针对前期市场反馈的 LB 平台挂机室内机热胀冷缩声音，特下发维修技术指引，具体操作如下：

图 1 (此处两海绵尺寸为 4*5*765、4*6*710)

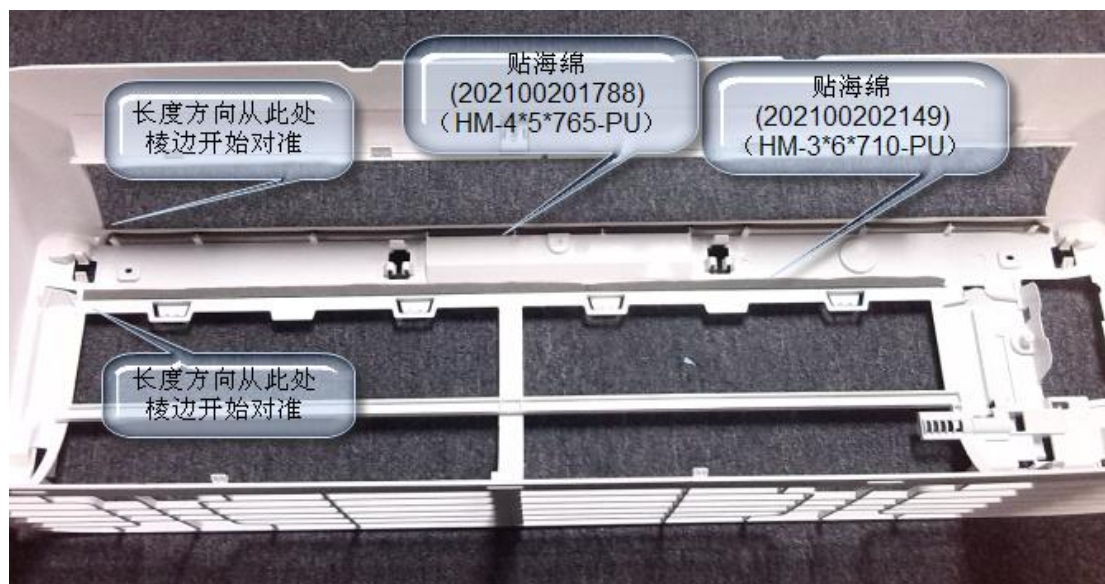
1、将面框拆出，海绵在面框四处贴 4MM 厚海绵（共 3 条），具体如图 1，2，3 所示：

图 4（拆蜗舌）

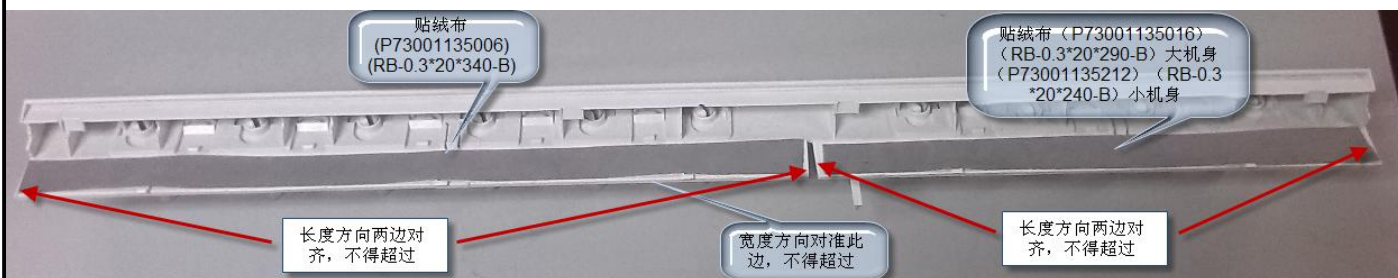
2. 将底盘拆出，并将蜗舌拆掉，在蜗舌上贴 0.3MM 厚的绒布（共 2 条），具体如图 4，5 所示

图 5（此处两绒布尺寸为 0.3*20*340、0.3*20*240）

图 5(此处绒布尺寸为 0.3*10*306)

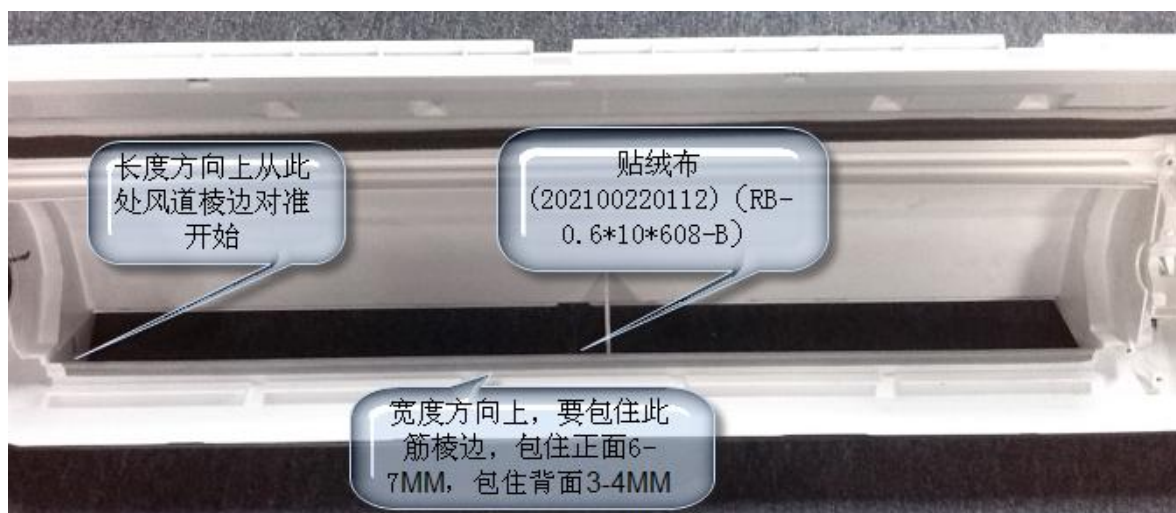
3. 在底盘上贴 0.3MM 厚的绒布（共 3 条），具体如图 6，7，8 所示：

图 7（此处两绒布尺寸为 0.3*5*335、0.3*5*245）
